nr postępowania: **BZP.2712.1.2025.AP**

INFORMACJA NR 11 DLA WYKONAWCÓW

Dotyczy: postępowania na realizację zadania pod nazwą: **Budowa budynku Centrum Współpracy Polsko – Ukrainskiej z częścią dydaktyczną i biblioteką Wydziału Nauk Historycznych i Pedagogicznych Uniwersytetu Wrocławskiego przy ul. Kuźniczej 29b we Wrocławiu**

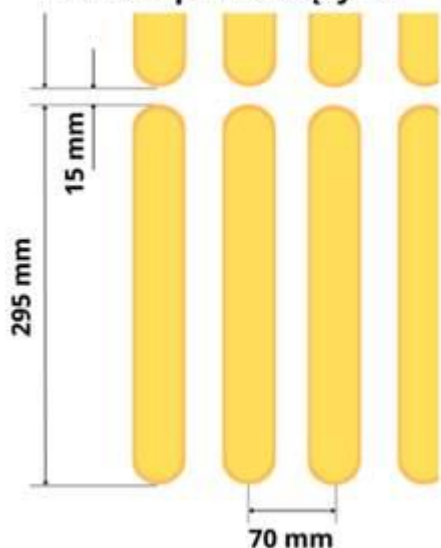
Odnosnie balustrad, w przekazanej dokumentacji rysunkowej znajdują się balustrady na klatkach schodowych, na tarasie na dachu oraz przy łączniku między budynkami, są też pochwyty na klatce schodowej i w sali koncertowej. Jednakże w udostępnionych przedmiarach dwa razy występują balustrady tarasowe, w pozycji 178 o długości 36 m (częściowo pokrywają się z żaluzjami lamelowymi) i w pozycji 180 o długości 18m. Prosimy o informację, gdzie występują balustrady z pozycji 180? Czy może jest to pozycja, która nie występuje w tej wersji projektu?

Zamawiający informuje, że w udostępnionej dokumentacji projektowej balustrady i pochwyty na klatce schodowej pokazano na RYS.Z13A –Z13F. Pochwyty w Sali koncertowej pokazano na RYS. SK1 – SK5 (14mb)

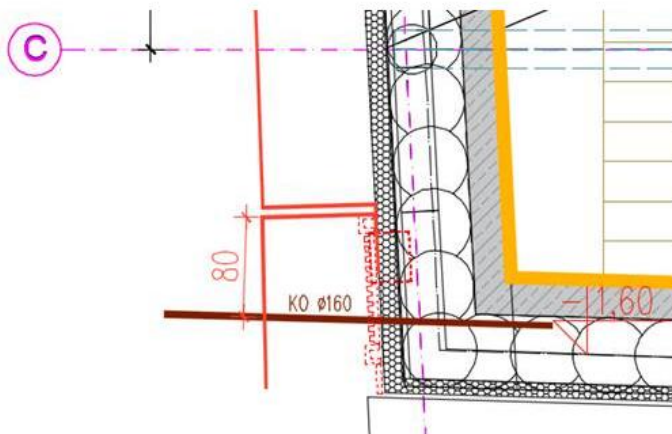
Branża sanitarna i elektryczna: Według rysunków: 01_01_Plan sytuacyjny_1do 250.pdf oraz E-01 lokalizacja ZK.pdf mamy kolizję przyłącza kanalizacji sanitarnej z projektowanym złączem elektrycznym ZK3a-B. Nie ma możliwości, aby wykonać te instalacje w tym samym miejscu. Zwracamy się z prośbą o wskazanie nowego miejsca dla przyłącza sanitarnego lub złącza elektrycznego.

Zamawiający informuje, że możliwym jest wykonanie robót budowlanych poprzez prowadzenie kabli równoległe do kanalizacji w odległości 80cm i podejście pod złącze prostopadle do KO.

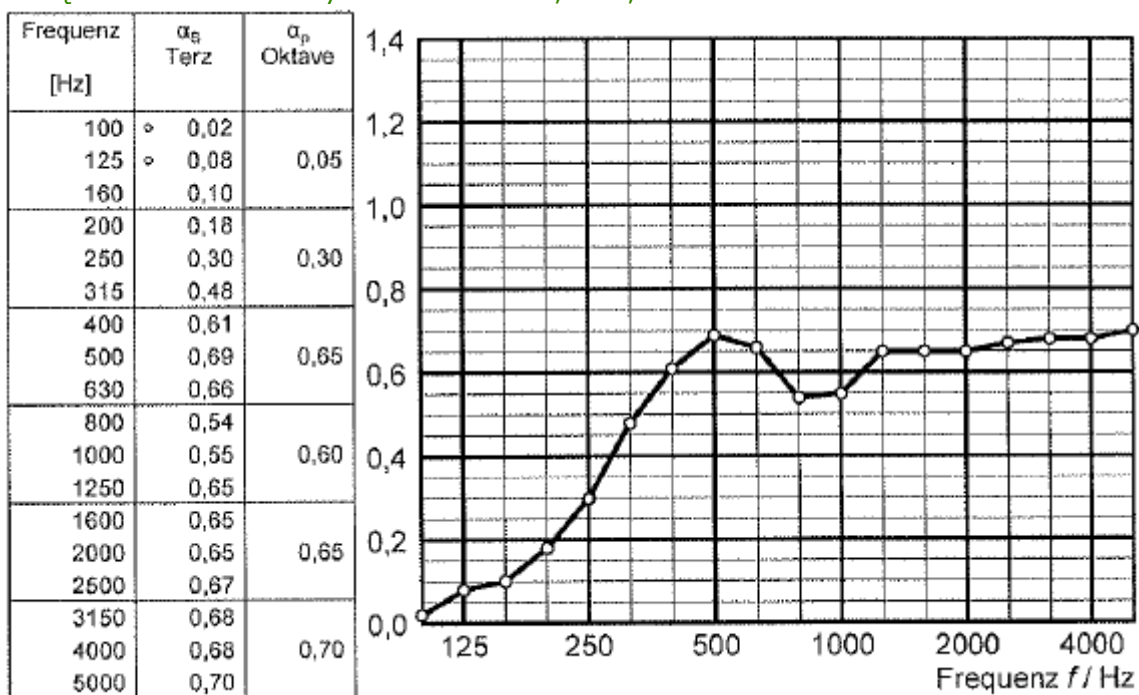
W dokumentacji projektowej nie określono szczegółów konstrukcji wsporczej technologicznych podestów do wykonania w szachcie instalacyjnym oraz podestu serwisowego nad świetlikiem. Proszę o uzupełnienie dokumentacji. Czy krawędzie podestów, szczególnie tego nad świetlikiem powinny być zakończone balustradą?

Zamawiający informuje, że detal pomostu w szachcie instalacyjnym został przekazany. Komunikacja dachowa na świetliku w systemie wybranego producenta ślusarki.
